Keuringsverslag van een elektrische laagspanning- en zeer lage spanningsinstallatie

NIET CONFORM

Straatnaam J.F. Kennedystraat
Huisnummer 6
Busnummer
Postcode 3665
Gemeente As
Land België

Controlebezoek van een oude huishoudelijke elektrische installatie van een wooneenheid bij verkoop op vraag van de verkoper volgens (KB 08/09/2019) - AREI Boek 1- 8.4.2. en 8.2.1. en 4.2.4.3.

Afbeelding schakel- en verdeelbord:

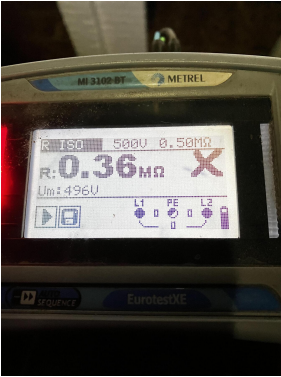
- I1.01 Eéndraadschema van de installatie is niet aanwezig. (Boek 1 Afdeling 2.12 - 2.13 en 3.1.2)
- I1.03 Situatieschema van de installatie is niet aanwezig. (Boek 1 Afdeling 2.12 - 2.13 en 3.1.2)

- I2.01 Eén of meerdere differentieelstroombeschermingsinrichtingen werken niet met testknop en/of stroominjectie. (Boek 1 Onderafdeling 6.5.7.2)
- I2.02 De waarde van de isolatieweerstand van één of meerdere stroombanen is kleiner dan 0,5M ohm. (Boek 1 Onderafdeling 6.4.5.1.)

- I2.03 De continuïteit van equipotentiaalverbindingen en/of beschermingsgeleiders zijn niet gewaarborgd. (Boek 1 Onderafdeling 5.3.5.3.G. en 5.4.3.5)
- I3.07 Een demonteerbaar aansluitstuk (aardingsonderbreker) dient aangebracht te worden in de aardgeleider teneinde de meting van de aardweerstand mogelijk te maken. (Boek 1 Onderafdeling 5.4.3.5.)

- I3.08 Een demonteerbaar aansluitstuk (aardingsonderbreker) moet steeds gemakkelijk bereikbaar zijn. (Boek 1 Onderafdeling 5.1.5.1. en 5.4.3.5.)
- I4.08 De beschermingsgeleiders zijn niet verdeeld over de ganse installatie. (Boek 1 Onderafdeling 5.3.5.3.G. en 5.4.3.1.)

- I5.01 De aanduiding van de stroomkringen en/of apparatuur, aansluitklemmen, enz dient aangebracht of vervolledigd te worden. (Boek 1 Onderafdeling 3.1.3.1. en 3.1.3.3.A. en 5.1.6.1)

- I5.03 Het verdeelbord is niet makkelijk toegankelijk. (Boek 1 Onderafdeling 5.3.5.1.C.)
- I5.10 De genaakbare, naakte onder spanning staande delen zijn onvoldoende afgeschermd. (Boek 1 Afdeling 5.1.4. en 4.2.2.3.)

- I5.14 De nominale spanning dient duidelijk vermeld te worden op een oordeelkundig gekozen plaats. (Boek 1 Onderafdeling 3.1.3.3.)
- I5.15 Een alpolige scheidingsschakelaar is te voorzien om bord volledig spanningsloos te kunnen zetten. (Boek 1 Onderafdeling 5.3.5.1.B. en nota)

- Gezien de verdeelborden niet open gaan, kunnen de kringen niet afzonderlijk uitgemeten worden
- Contactdozen met aardingspen doch zonder aansluiting op aarding

- Verdeelborden 2 en 3

I6.01 De differentieelschakelaar aan het begin van de huishoudelijke installatie is niet verzegelbaar. (Boek 1 Onderafdeling 4.2.4.3.)

I6.04 Een differentieelstroombeschermingsinrichting met een gevoeligheid van 30mA is te plaatsen voor installaties van badkamer, wasmachine, vaatwas, droogkast en/of gelijkaardige toestellen. Deze dient ondergeschikt te zijn aan de hoofddifferentieelstroombeschermingsinrichting (Boek 1 Onderafdeling 7.1.4.3. en 4.2.4.3.)

I6.06 De differentieelstroombeschermingsinrichtingen die worden geplaatst in huishoudelijke installaties zijn ten minste van het type A. Een differentieelstroombeschermingsinrichtingen van het type AC is niet toegelaten. (Boek 1 Onderafdeling 5.3.5.3.)

I7.01 De smeltzekeringhouders of houders van kleine vermogensschakelaars met pennen met een sectie kleiner dan 10mm² zijn niet voorzien van kalibreerelementen. (Boek 1 Onderafdeling 5.3.5.5.A.)

I8.17 De niet-gebruikte leidingen verwijderen of aan de uiteinden te isoleren. (Boek 1 Onderafdeling 4.2.3.3.b)

I8.21 Kabeldoorvoeren uit te voeren met wartels of gelijkwaardig bescherming. (Boek 1 Onderafdeling 5.2.6.1.)

I9.04 De verbindingen dienen verwezenlijkt te worden in borden, verbindings- of aftakdozen, aan de klemmen van schakelaars, contactdozen of verlichtingsarmaturen. (Boek 1 Onderafdeling 5.2.6.1.)

I9.07 Niet alle contactdozen op LS zijn kinderveilig conform NBN C 61-112-1:2017. (Boek 1 Onderafdeling 1.4.2.3. en 5.3.5.2.)

N22 De elektrische installatie is grondig na te zien en conform te maken volgens de voorschriften van het AREI boek 1.
